改善箇所説明図

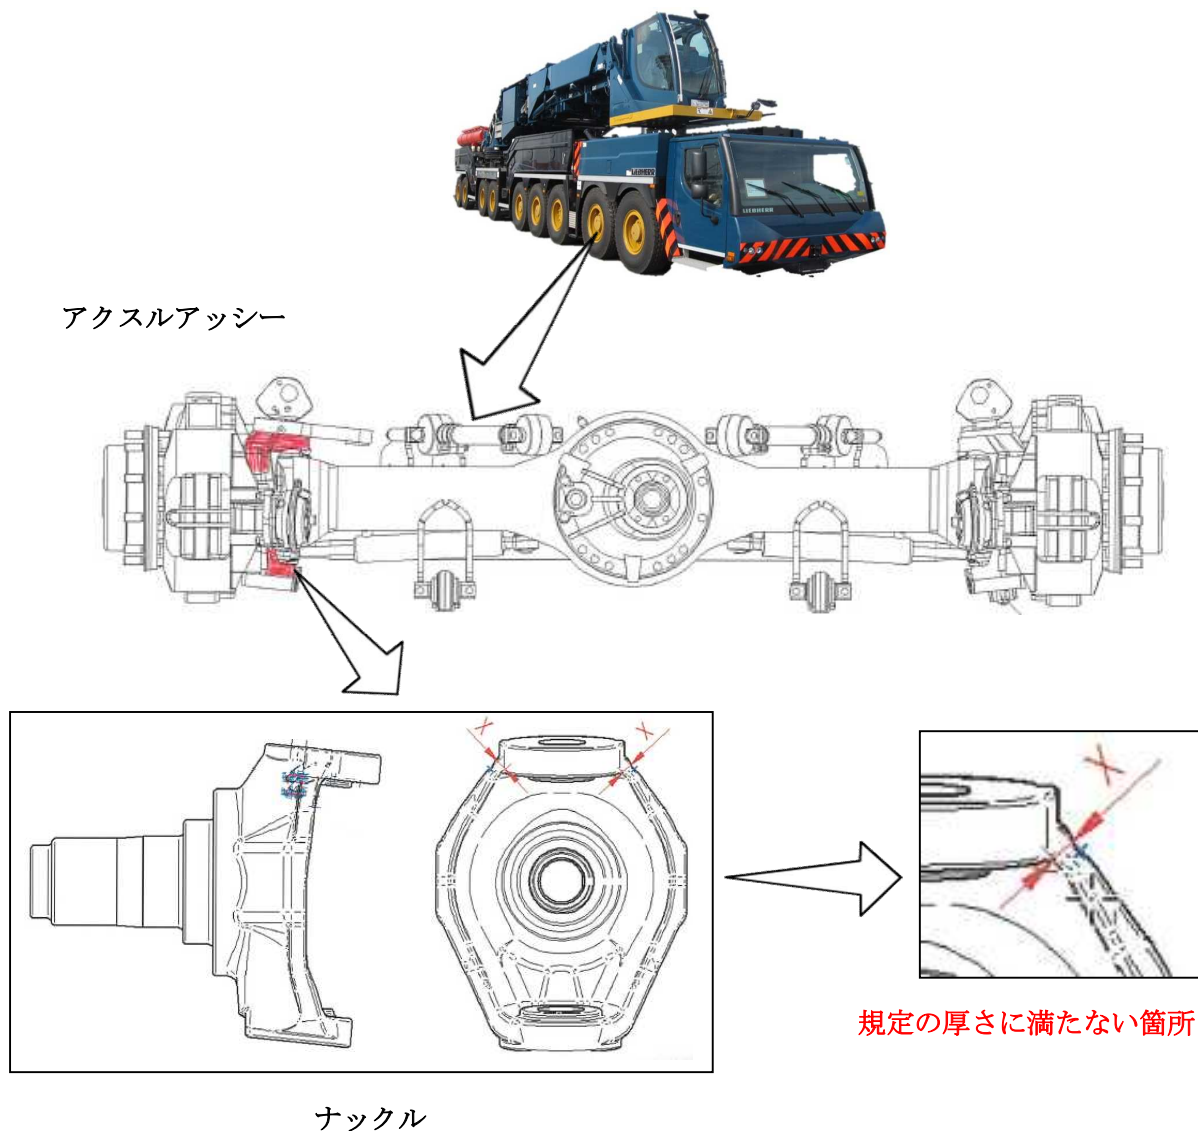
基準不適合発生箇所

クレーン用台車の操縦装置において、製造時の指示が不適切なため、ナックルの肉厚が不足しているものがある。そのため、クレーン作業の際に当該部分に亀裂が発生し、最悪の場合、ナックルが破損して、正常に操舵できなくなるおそれがある。

改善の内容

全車両、ナックルを点検し、肉厚が不足しているものは良品と交換する。

は、交換部品を示す。
